**CITTA' DI SAN SEVERO**  
**PROVINCIA DI FOGGIA**

**OGGETTO:** Procedura di VIA Ministeriale ai sensi dell'art. 23 del D.lgs. n. 152/2006 e ss.mm.ii. relativa all'impianto per la produzione di energia da fonte eolica denominato "La Camera" costituito da 10 aerogeneratori, per una potenza complessiva di 60 MW, ricadente nel comune di San Severo (FG) - Proponente: ENERWING s.r.l. - (ID\_VIP: 4975) - **PARERE.**

Acc. A  
Fav. D.F.A  
Edifici storici "A1"

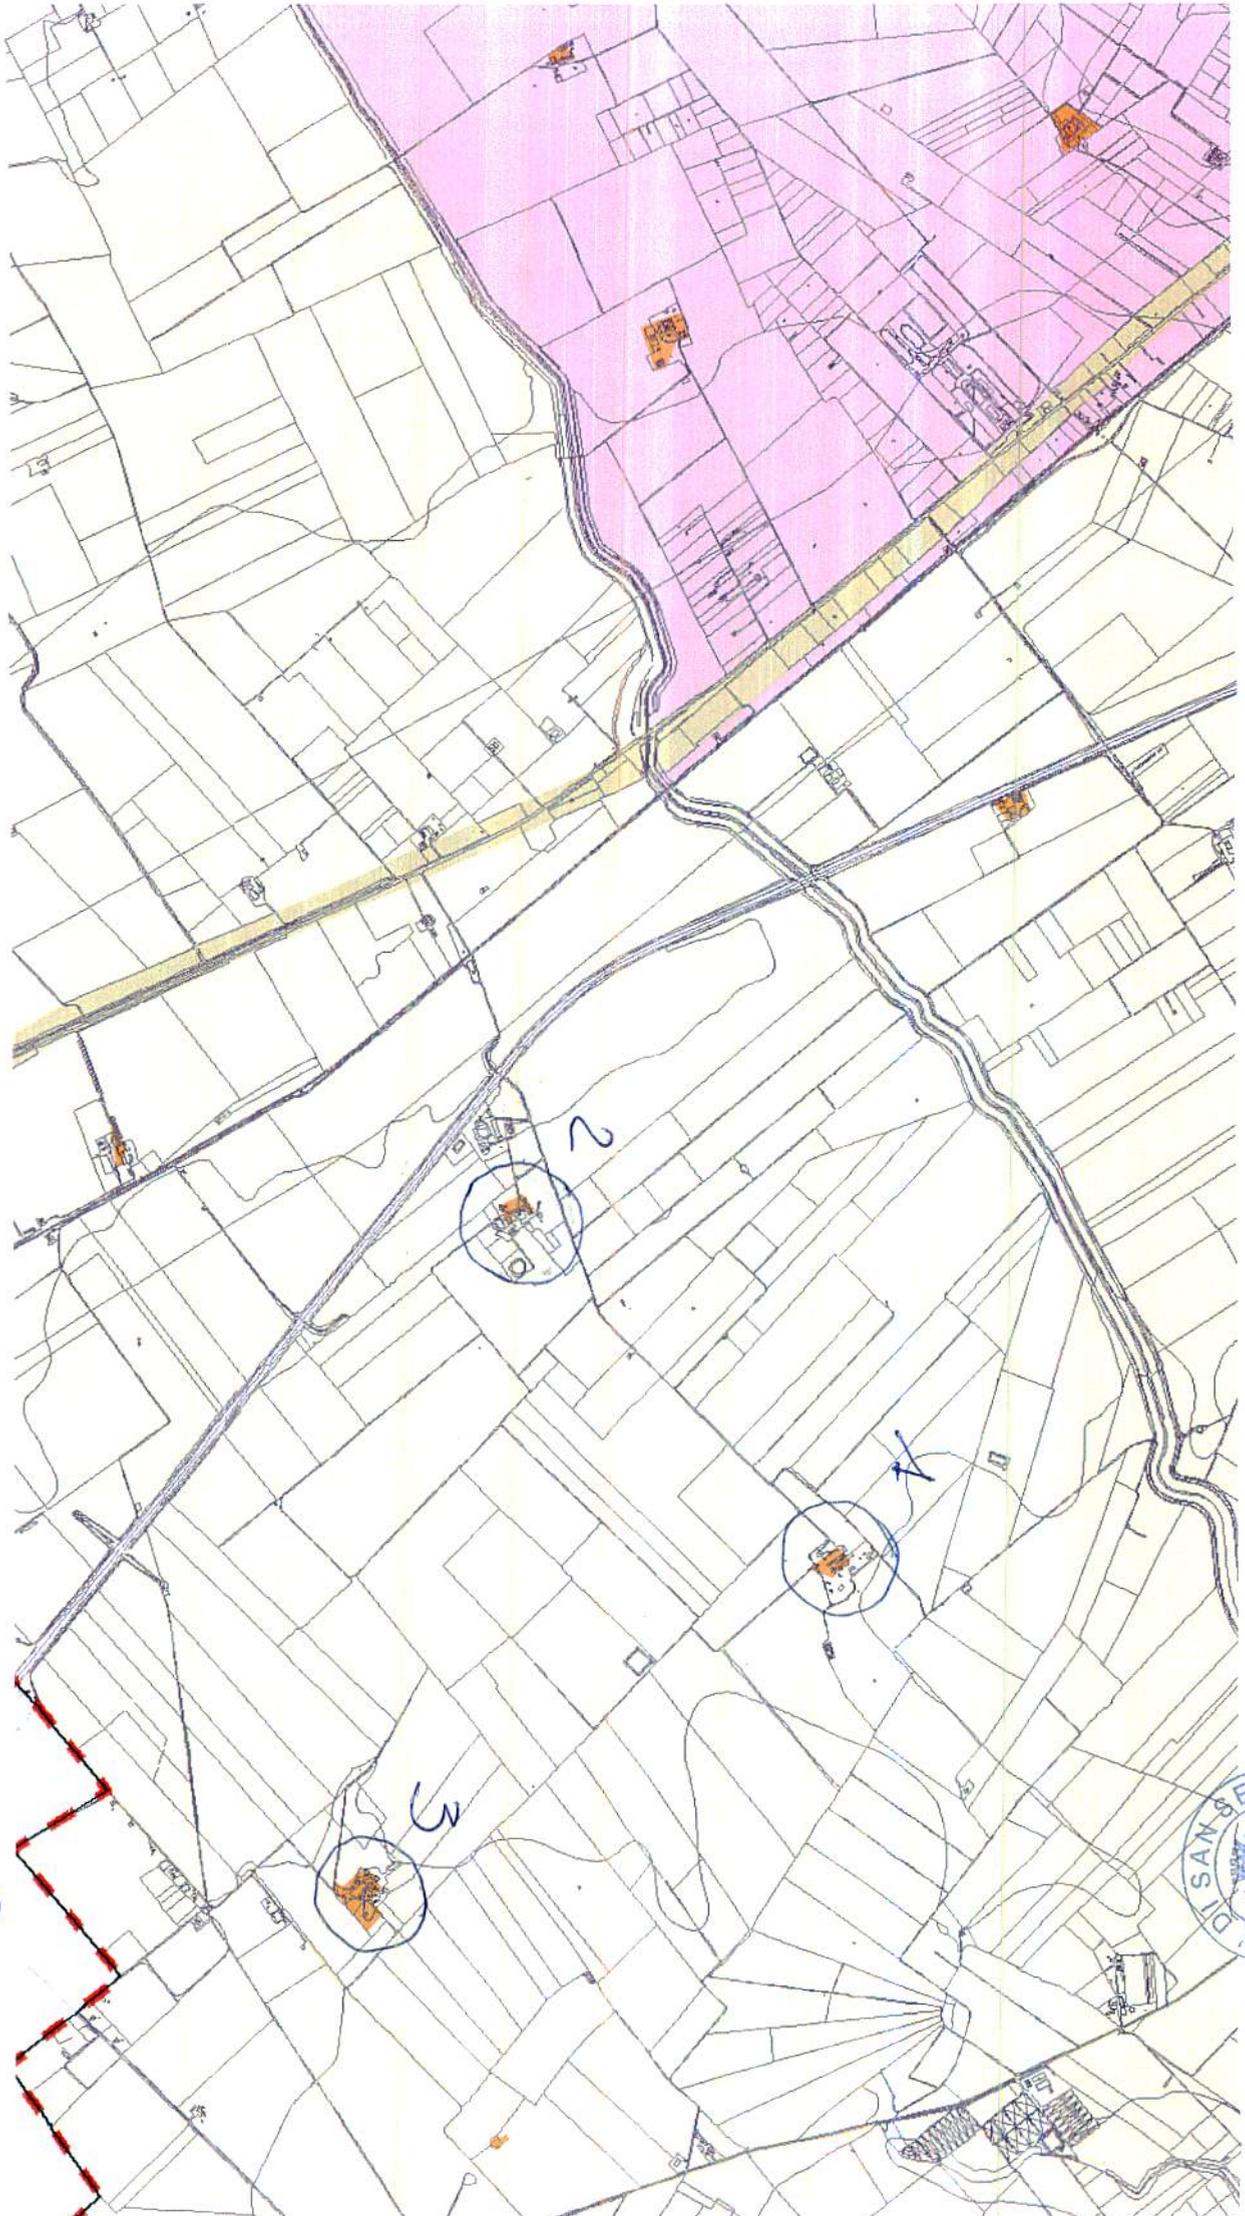
Tanto premesso, si fa presente che gli edifici di valore storico classificati “A1” ricadenti nell'area d'intervento sono riportati nella Tav. D7.1 “*Carta sintetica di uso del suolo - Territorio extraurbano*” del PUG (All. A - Tav. D7.1 *Legenda - Edifici storici A1*”- 1) La Camera; 2) – Masseria Amendola; 3) Masseria Li Calici) - e le interferenze visive determinate dagli aerogeneratori di progetto sono riportate nella planimetria “All. B – *Angoli di visione - Edifici storici A1*”, dalla quale si evince che l'angolo di visione da tali edifici è critico (>100°) per la totalità degli stessi; in particolare la località “*La Camera*” è collocata proprio all'interno della poligonale che delimita il

layout dell'impianto, quindi presenta un'interferenza visiva pressochè totale, tenuto conto sia della distribuzione degli aerogeneratori che della notevole dimensione degli stessi (altezza massima comprensiva del rotore pari a 200 metri).

Pertanto, considerata la rilevante e notevolmente critica interferenza visiva dell'impianto eolico in progetto con i fabbricati rurali presenti nell'area di intervento, lo stesso risulta in contrasto con la disciplina dell'art. p58 delle NTA del PUG.
